改善箇所説明図

基準不適合発生箇所

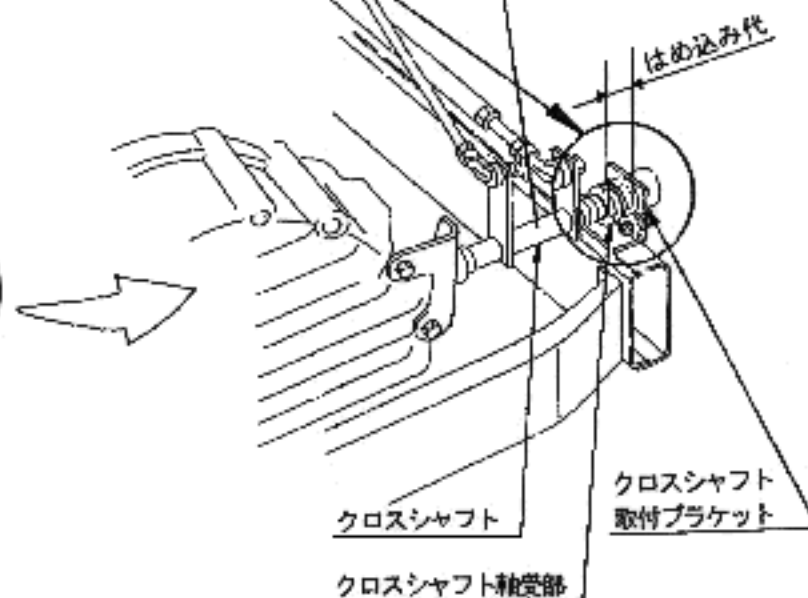
動力伝達装置の変速機構のクロスシャフトと取付ブラケットのはめ込み代が不足しているため、当該クロスシャフトが取付ブラケットから抜けて、最悪の場合、変速操作ができなくなるおそれがある。

識別：シャフト中央部へ赤又は白ペイントを塗布する。

改善の内容

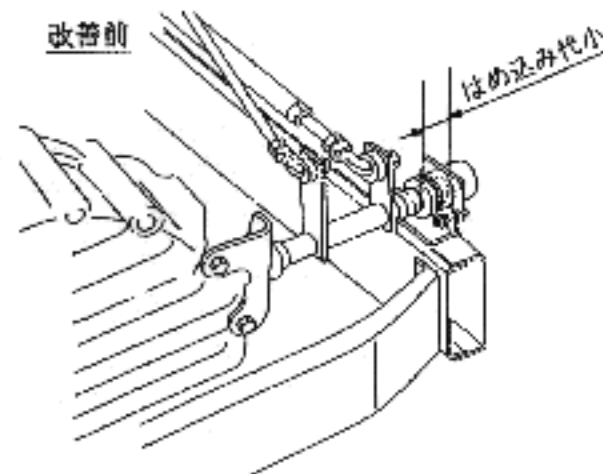
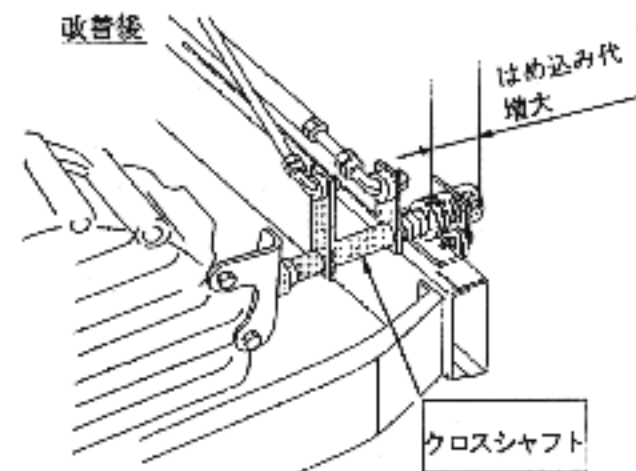
改善前

改善後

全車両、動力伝達装置の変速機構のクロスシャフトを対策品と交換する。
